АЭРОПРАКТ ИНФОРМАЦИОННЫЙ БЮЛЛЕТЕНЬ

ЗАМЕНА ФЮЗЕЛЯЖНЫХ ПОДКОСНЫХ УЗЛОВ НА САМОЛЕТЕ А-22. ИБ А-22-05

Рис.1

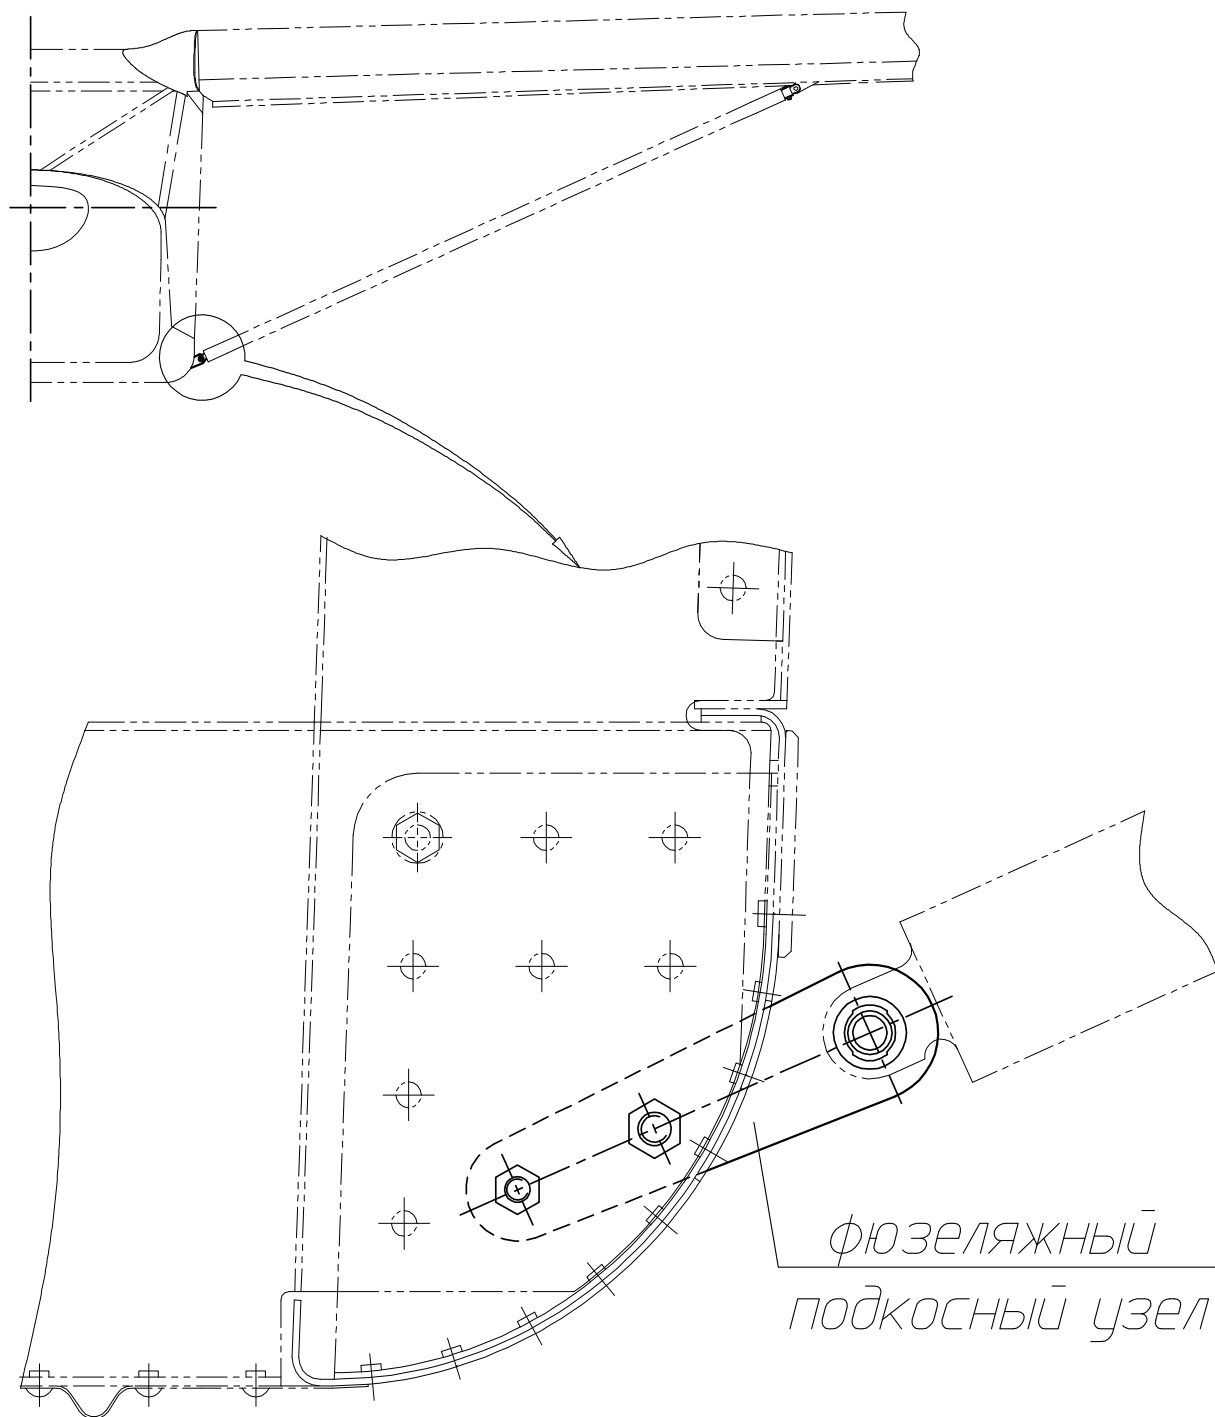
Причиной замены фюзеляжных подкосных узлов является выработанный ресурс.

Замену фюзеляжных подкосных узлов провести после 2000 часов налета.

- 1) Отстыковать правое и левое крыло и правый, левый подкосы.
- 2) Снять фюзеляжные подкосные узлы (рис. 1) и выслать ООО Аэропракт.

- 1) Установите новые подкосные узлы на те же отверстия и болты (болты ставить на грунт), но новые самоконтрящиеся гайки;
- 2) Установите подкосы и крылья.

◆ **ПРИМЕЧАНИЕ:** гайки высылаются вместе с новым комплектом подкосных узлов
